**Do zainteresowanych wykonawców**

**Dotyczy zamówienia pn. „ Budowa boiska wielofunkcyjnego w miejscowości Piaseczno, gmina Ceglów” Nr procedury: IZP.271.14.2023**

**SZCZEGÓŁ "A"**  
Skala 1:10

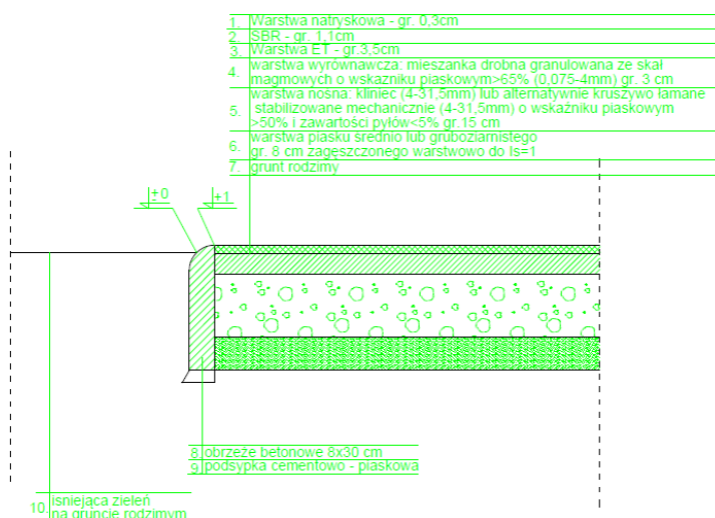
Prosimy o doprecyzowanie jaki typ nawierzchni ma zostać wykonany na obiekcie (natrysk, sandwich, 8+8, 7+7), z przedstawionych dokumentów to nie wynika.

Odpowiedź: Zamawiający oczekuje wykonania nawierzchni boiska zgodnie z dokumentacją projektową, składającej się z warstw konstrukcyjnych określonych w przekroju oznaczonym „szczegół A”.
